Scala lokalplan

På bestilling fremsendes bilag 8 med en grafik, der viser udviklingen i sammenbindingerne mellem tårnene.

Ændringsforslaget er forslås på baggrund af den supplerende vindtunelanalyse.

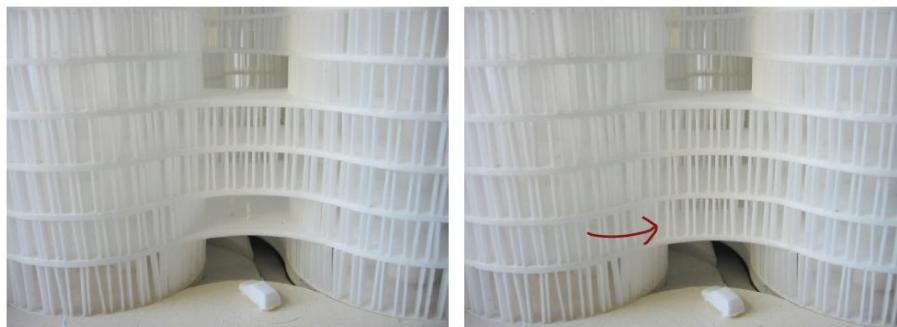
Det forslås, at de to runde bygninger mod Jernbanegade sammenbygges i 1. sals niveau (byhaven). For at imødekomme ændringsforslaget, ændres lokalplanforslaget, så der nu gives mulighed for at lukke af fra byhaven mod Jernbanegade.

Fig. 1. T.v. vises en illustration af lokalplanforslaget, hvor der er åbent ind til byhaven. T.h. vises ændringsforslaget (se den røde pil), hvor de to tårne sammenbindes henover nedkørslen til p-kælderen. Det vurderes at ændringen ikke vil få arkitektoniske konsekvenser. Tårnenes form kan stadig aflæses ved nedkørslen til p-kælderen.
